Objet : Rapport de contrôle de fonctionnement et d'entretien de votre dispositif d'Assainissement Non Collectif.

**VERIFICATION DU BON FONCTIONNEMENT ET DE L'ENTRETIEN
D'UNE INSTALLATION D'ASSAINISSEMENT NON COLLECTIF
RAPPORT DE VISITE A CONSERVER**

Identifiant du dossier : **611594**

> Schéma de l'installation

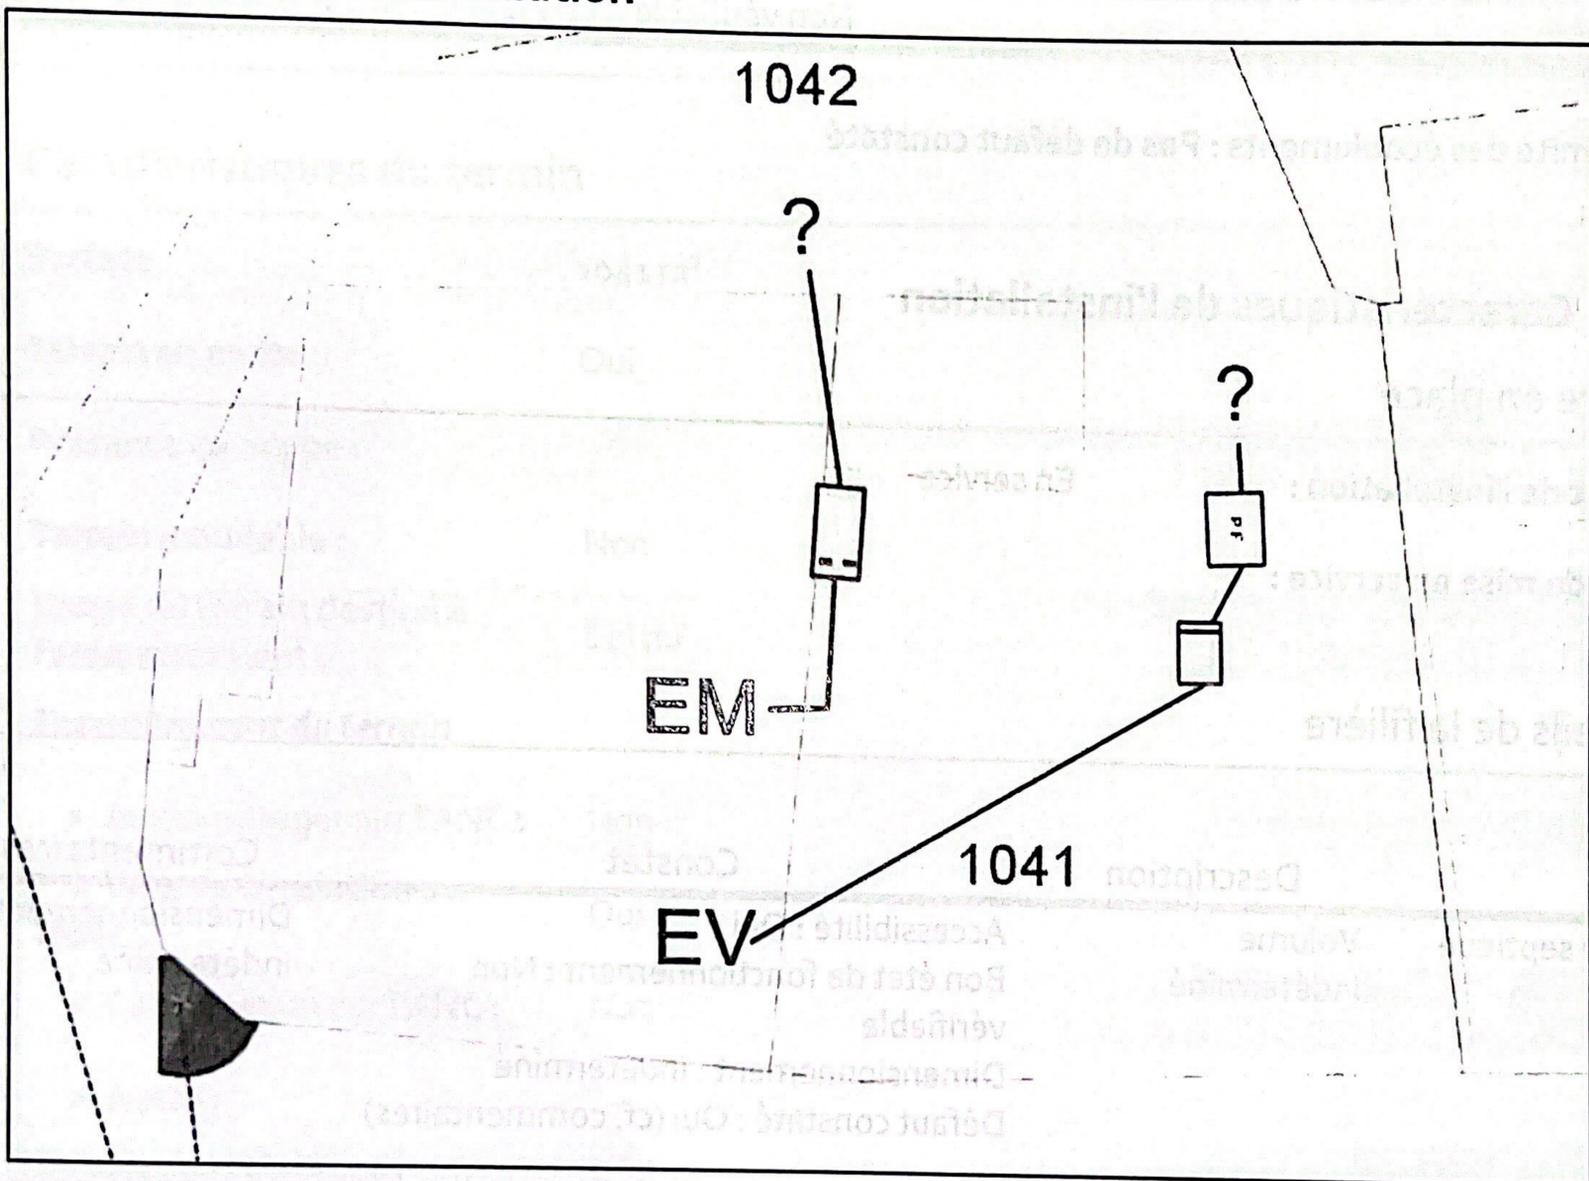
Description	Constat	Commentaires
Fosse septique Volume indéterminé	Accessibilité : Oui Bon état de fonctionnement : Non vérifiable Dimensionnement : Indéterminé Défaut constaté : Oui (cf. commentaires)	Dimensionnement indéterminé
Dégraisseur Volume indéterminé	Accessibilité : Oui Bon état de fonctionnement : Oui Dimensionnement : Indéterminé Défaut constaté : Oui (cf. commentaires)	Dimensionnement indéterminé
Epurateur à cheminement lent Volume indéterminé	Accessibilité : Oui Bon état de fonctionnement : Non Dimensionnement : Indéterminé Défaut constaté : Oui (cf. commentaires)	Dimensionnement indéterminé Mauvaise évacuation (l'ouvrage est en charge)

Rejet indéterminé

Rejet d'eaux issues d'un pré-traitement

Accessibilité : Non
Bon état de fonctionnement : Non vérifiable
Dimensionnement : Indéterminé
Défaut constaté : Oui (cf. commentaires)

Rejet non réglementaire

Mettre en place un dispositif d'assainissement non collectif réglementaire au dimensionnement adapté.
